Oggetto: Osservazioni in merito al progetto Autostrada Regionale Cispadana

ALLEGATO 2

QRPM_2_1_1_8_-_Ricettori_PTROA_Ferrara-TAV_8.pdf (1 pagina)

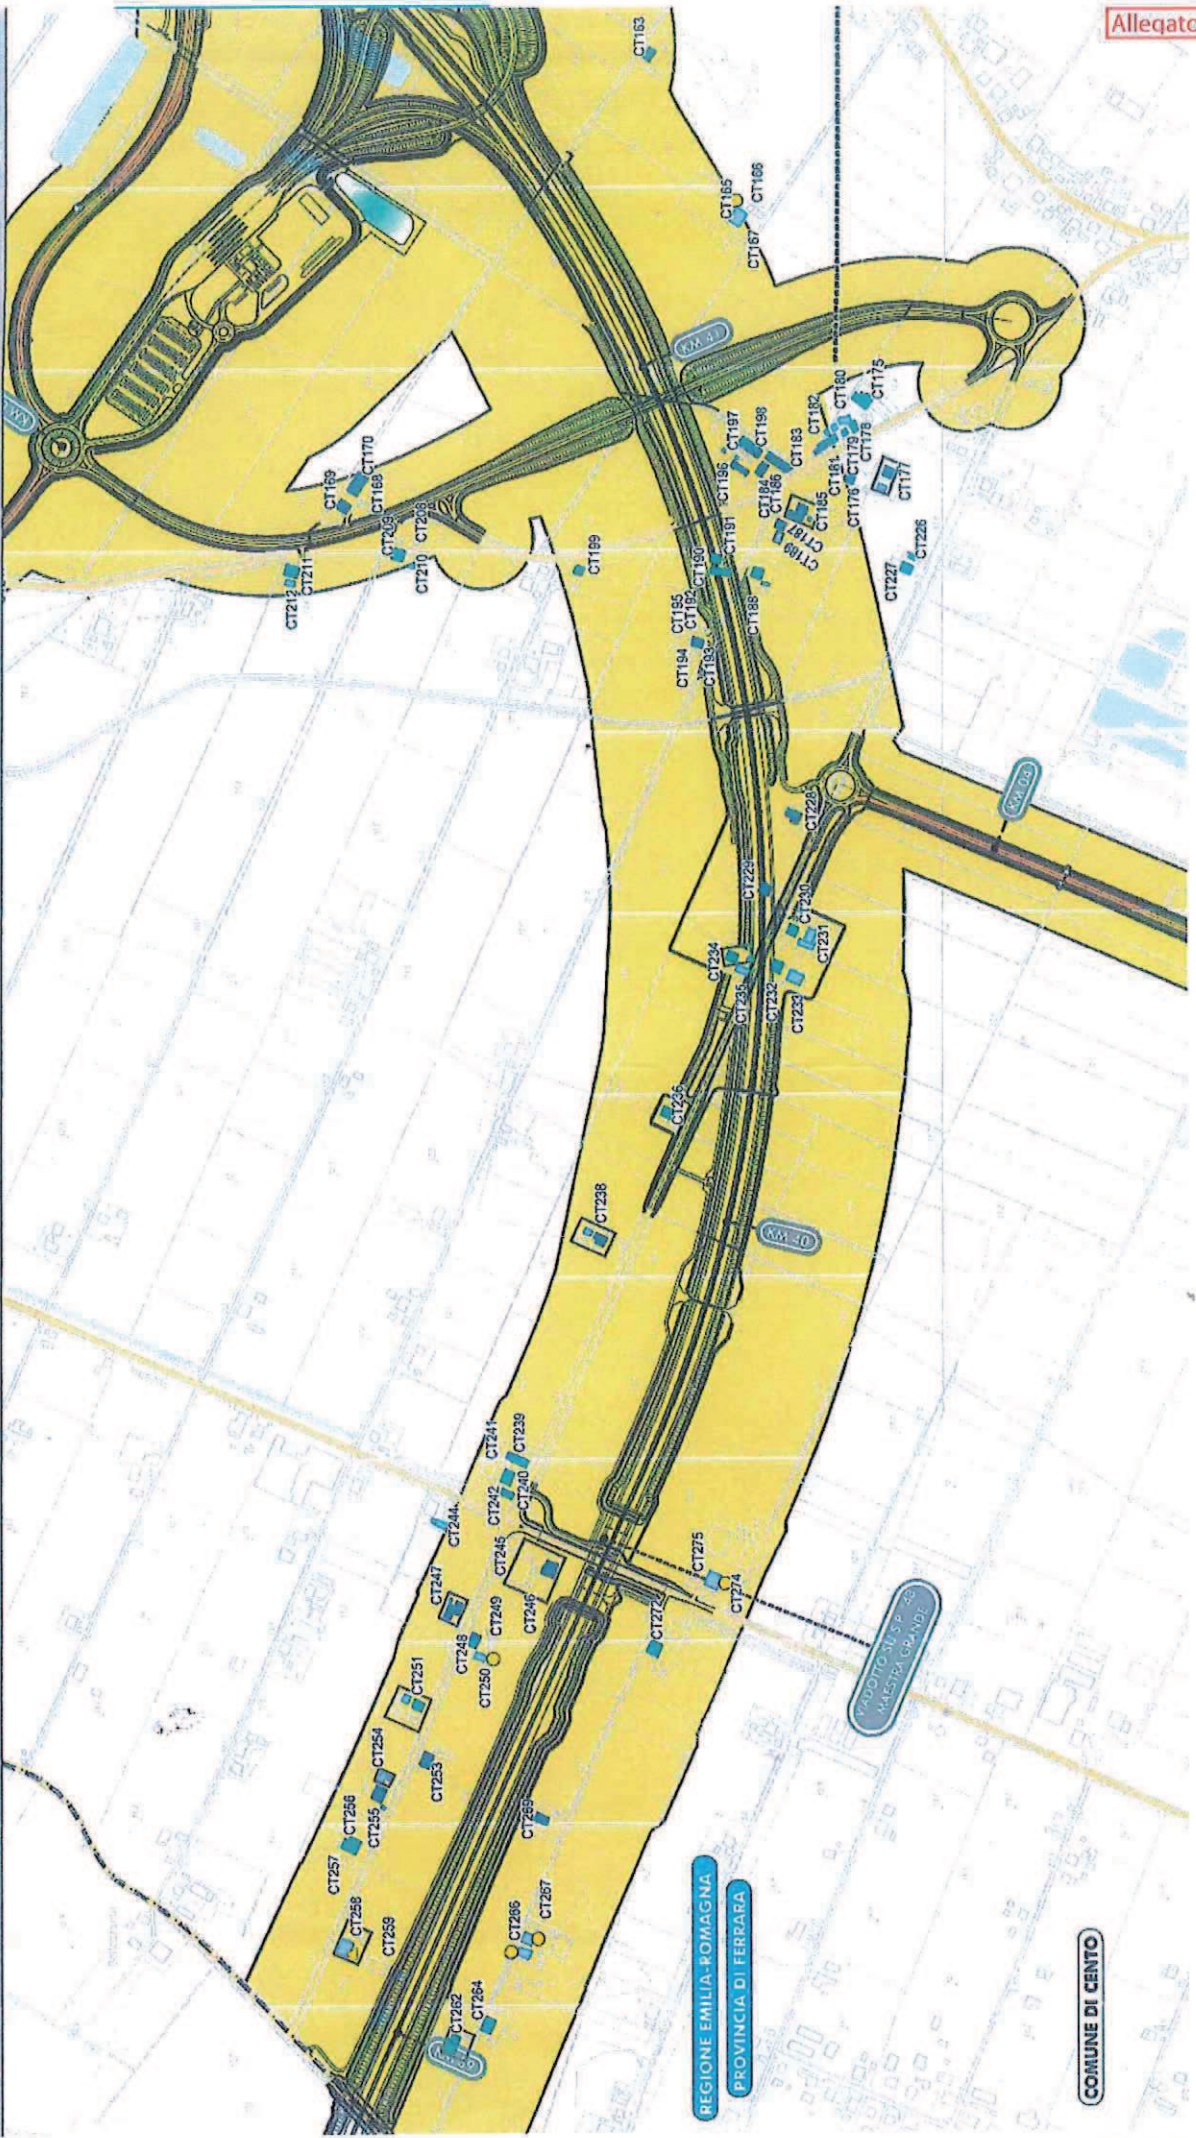
Sottolineo che l'autostrada Cispadana, come da quadro di riferimento progettuale in Allegato 2 (variante cavalcavia via Maestra Grande), è progettata secondo le tradizionali tecniche, viadotto di altezza variabile da 4 a 6 m. e pertanto impattarebbe numerose abitazioni in prossimità della frazione di Pilastrello , via Monsignore di Sotto, via Minelli, via Tassinari, con distanze dai bordo esterno della carreggiata da pochi metri a distanze inferiori a 150 mt.
